Ekspertyza techniczna
stanu bezpieczeństwa przeciwpożarowego
w zakresie innego spełnienia wymagań warunków
technicznych

Budynku Wydziału Chemicznego
Politechniki Śląskiej
ul. Krzywoustego 6 w Gliwicach

Gliwice, wrzesień 2021r.

POSTANOWIENIE

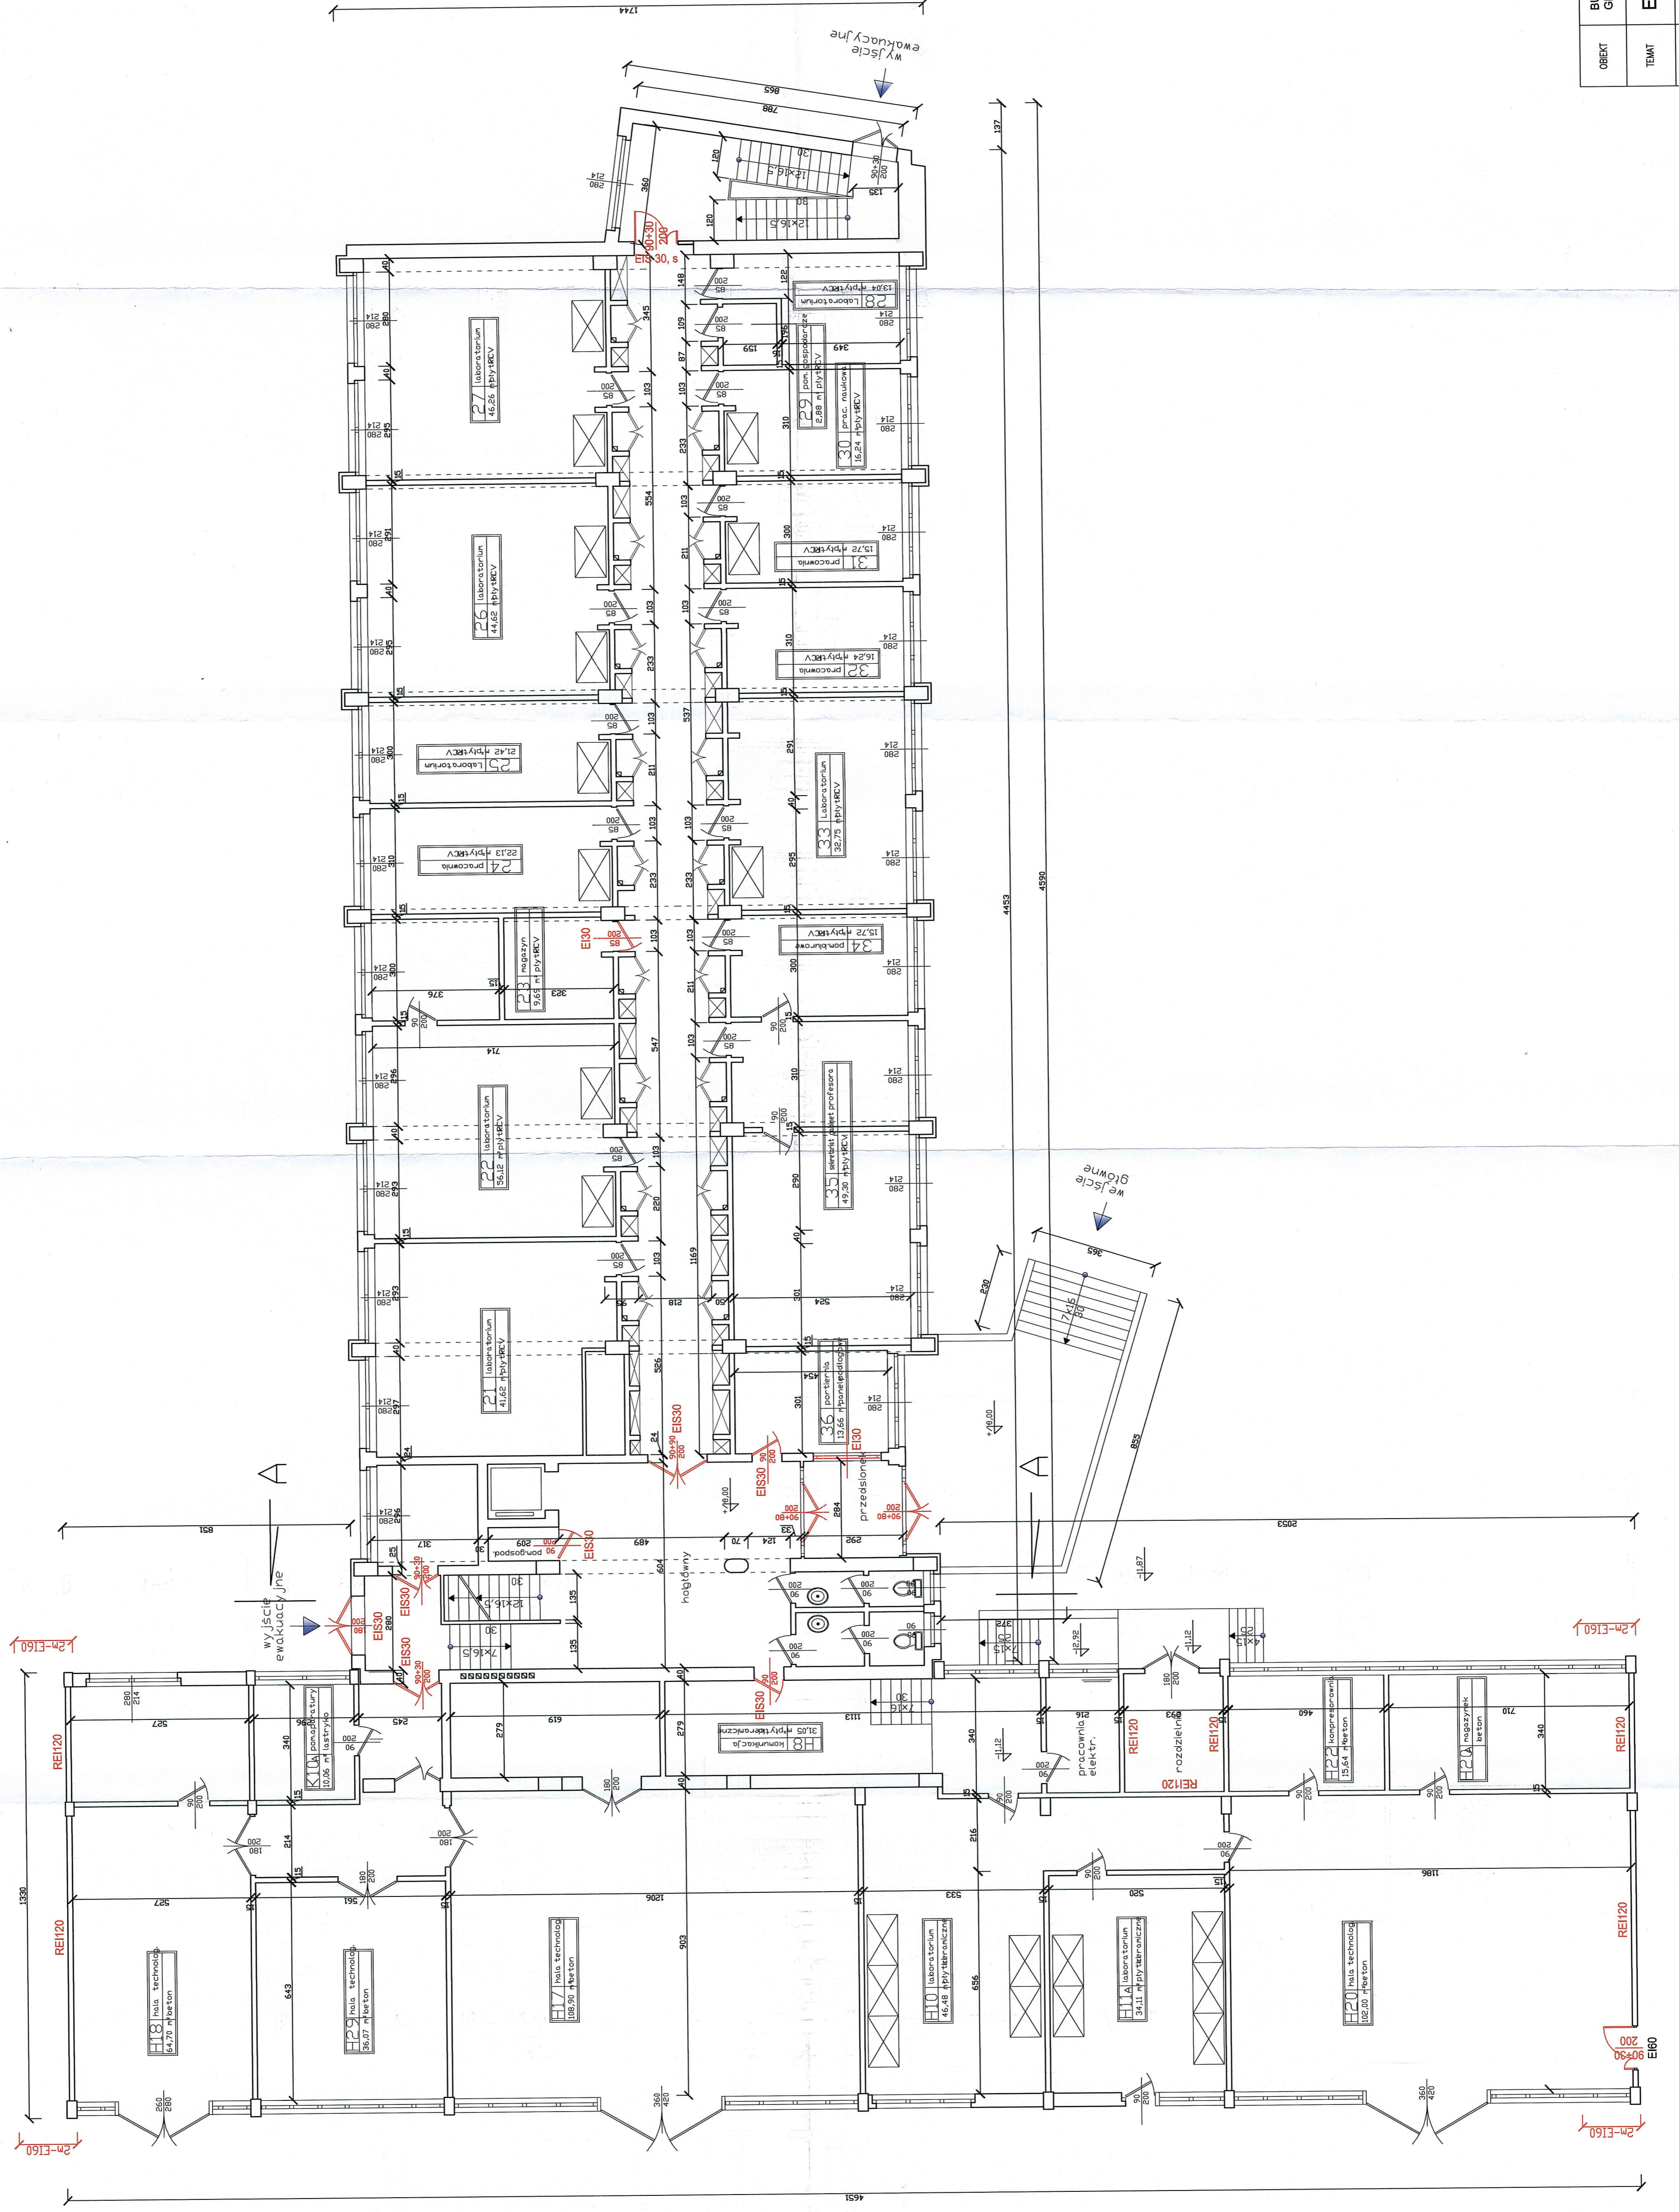
Droga ta z uwagi na nieregularną bryłę budynku została zapewniona do 36,7% elewacji – przy wymaganej co najmniej 50%.

- zapewnienia dostępu z drogi pożarowej do 50% elewacji budynku (§12 ust.3 pkt.2 rozporządzenia MSWiA w sprawie przeciwpożarowego zaopatrzenia w wodę i dróg pożarowych). Droga pożarowa jest istniejąca i zapewnia dostęp do ok. 36,7% elewacji – zmiana w tym zakresie nie jest możliwa. Budynek ma nieregularną bryłę oraz długi obwód liczonych elewacji. Z uwagi na zagospodarowanie zewnętrzne terenu nie ma możliwości zapewnienia do niego drogi pożarowej zgodnie z obowiązującymi przepisami.

-  ZAKRES OPRACOWANIA
-  HYDRANT ZEWNĘTRZNY
-  DROGA POŻAROWA
-  ZAKRES ELEWACJI
DOSTĘPNEJ Z DROGI
POŻAROWEJ (ODŁ. 5-15m)
Dł. 77,3m -> 36,7% OBWODU
BUDYNKU

- 2) Zapewnieniu możliwości dostępu do budynku poprzez układ drogowy wskazany w części graficznej ekspertyzy:
 - a) od strony północy poprzez drogę o szerokości co najmniej 4,0m;

- b) od strony południowej poprzez sięgacze w kształcie litery „T” umożliwiające powrót poprzez cofanie na odcinku nie dłuższym niż 15m;
 - 3) Oznakowaniu przebiegu dróg przy budynku poziomymi i pionowymi znakami informacyjnymi i zakazu oraz znakami bezpieczeństwa wg wzoru określonego w PN-N-01256/4:1997 „Znaki bezpieczeństwa. Techniczne środki przeciwpożarowe”;

- zapewnienia dostępu z drogi pożarowej do 50% elewacji (§12 ust. 3 pkt 2), w sposób zamienny w stosunku do określonego w rozporządzeniu, zapewniający nie pogorszenie warunków ochrony przeciwpożarowej, wskazany w przedłożonym opracowaniu, w szczególności wskutek zrealizowania następujących zadań wynikających z przyjętej koncepcji bezpieczeństwa:

- 2) zapewnienia dostępu do budynku poprzez układ drogowy wskazany w części graficznej ekspertyzy:
 - a) od strony północy poprzez drogę o szerokości co najmniej 4,0m,

- b) od strony południowej poprzez sięgacze w kształcie litery „T” umożliwiające powrót poprzez cofanie na odcinku nie dłuższym niż 15m,
 - 3) oznakowania przebiegu dróg przy budynku poziomymi i pionowymi znakami informacyjnymi i zakazu oraz znakami bezpieczeństwa wg wzoru określonego w PN-N-01256/4:1997 „Znaki bezpieczeństwa. Techniczne środki przeciwpożarowe”,
